## „Nové spojení Praha hl.n., Masarykovo n. – Libeň, Vysočany, Holešovice“

### Vysvětlení zadávací dokumentace - Dodatek č. 2

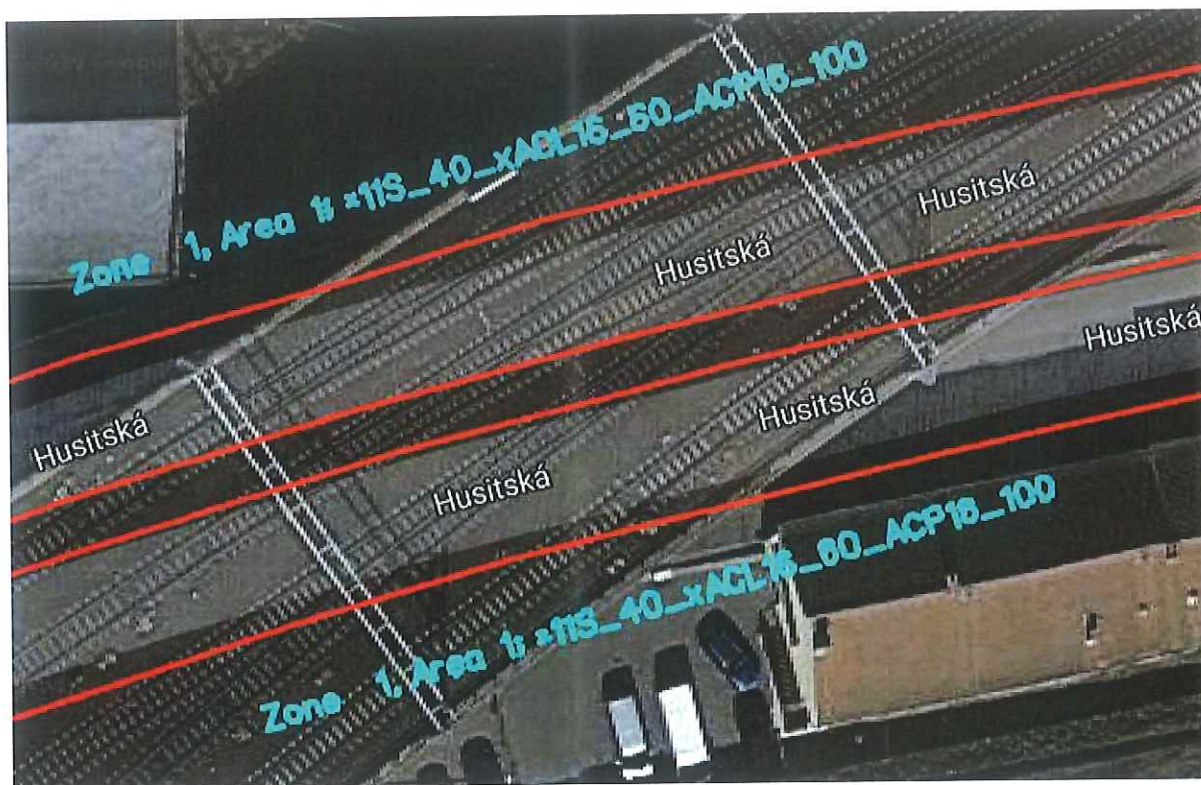
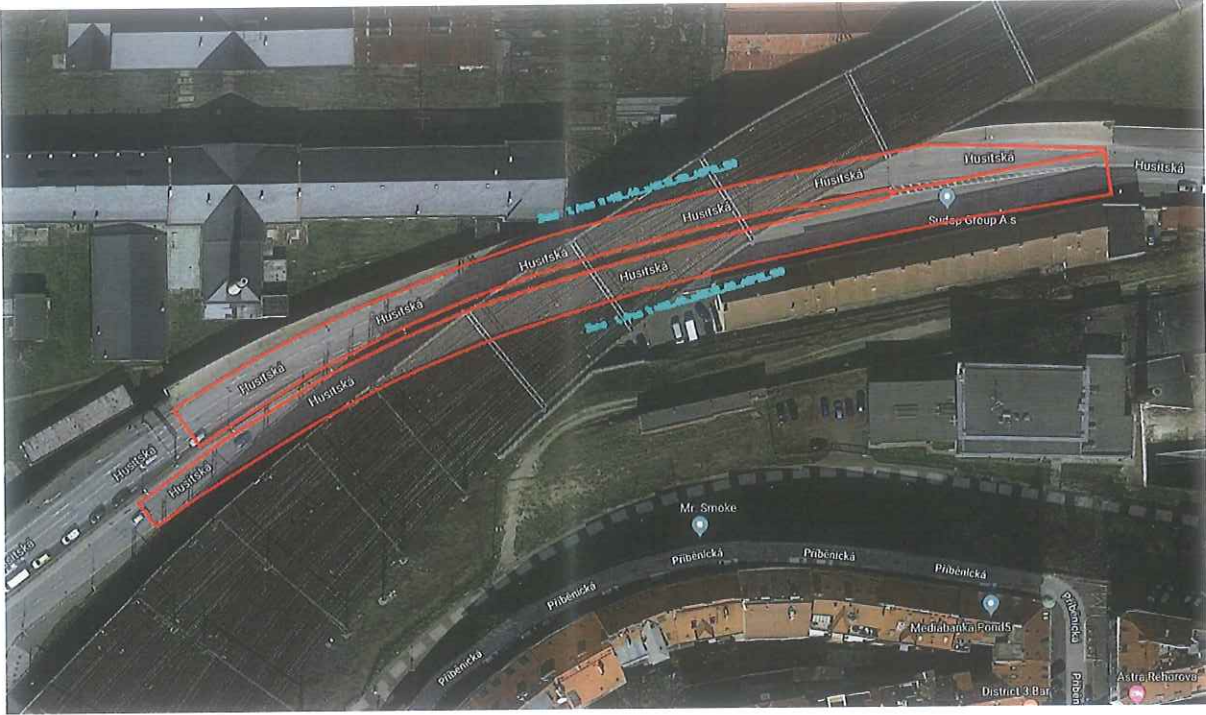
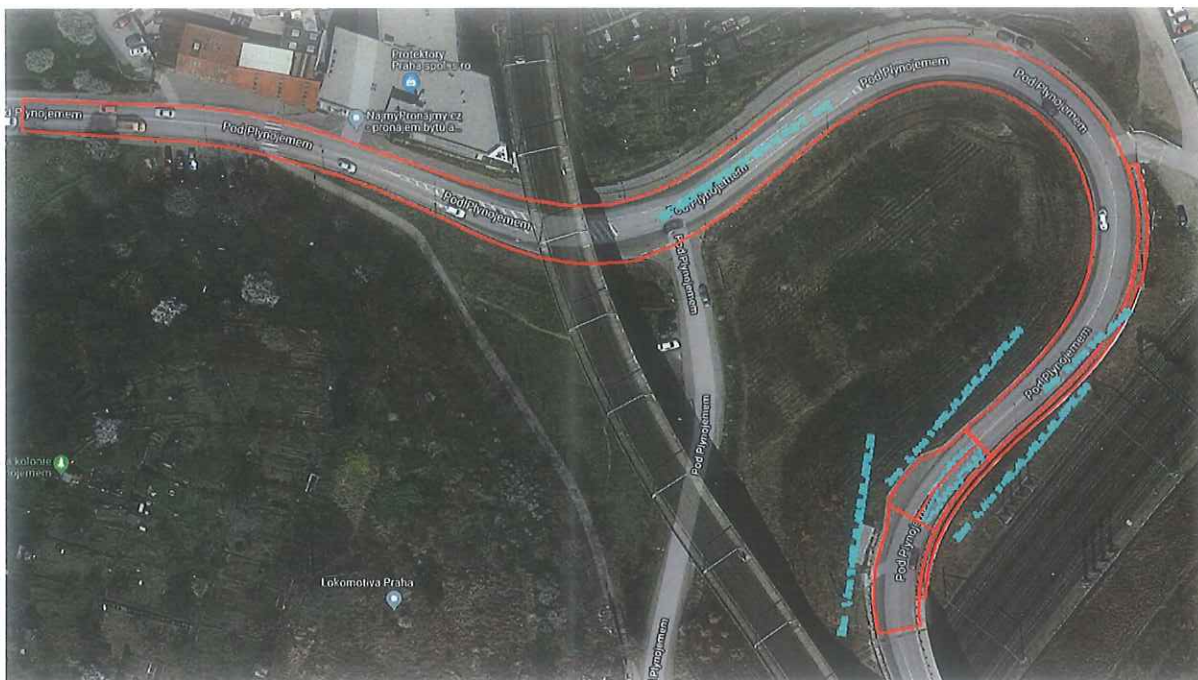
Pro odpovědné stanovení nákladů na opravy živičných povrchů bychom potřebovali znát rozmístění jednotlivých oprav.

Z výkazů výměr nelze jednoznačně vyčíst umístění a rozsah jednotlivých opravovaných úseků. Položky frézování a pokládek živíc také nejsme schopni rozklíčovat, úplně si neodpovídají.

Žádáme zadavatele o poskytnutí alespoň situace oprav.

Součástí podkladů doporučujeme nasdílet zaslanou sadu souborů (import\_191015\_Nové\_spojení\_soutěž.zip):

Název	Datum změny
01_import_180416_RODOS_DIAGNOSTIKA_AD_NS_II	16.10.2019 14:09
Husitská	16.10.2019 14:07
Novovysočanská	16.10.2019 14:07
Pod Plynojemem	16.10.2019 14:07

Výřez z podkladu specifikovaného na začátku reakcí, lze se pohybovat po stavbě

**situacní řešení je dostupné na následujícím umístění LINK**
